PRODUKT	AVD.	GRUPP
P	3	35
BETR.		NR.
Ny strålkastar-justerskruv		11
240, 260		DATUM
		April
		85

Ny strålkastar-justerskruv i mässing

Slå ut justerskruvarna

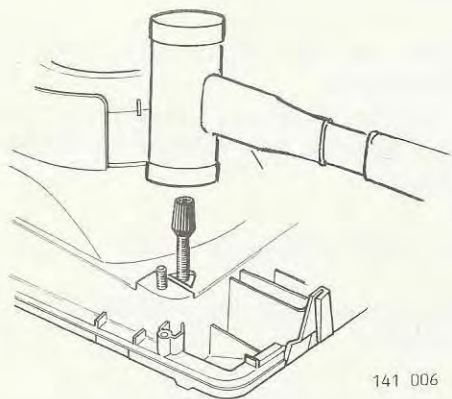
Slå ut justerskruvarna med tillhörande bussningar från lykthuset.

Ditsättning av nya justerskruvar

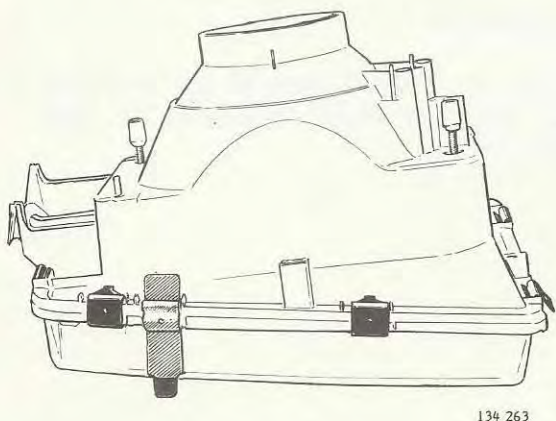
Slå in de nya bussningarna med justerskruvarna pågängade.

Obs! Använd plastklubba.

Smörj skruvarna och kontrollera att de går lätt.
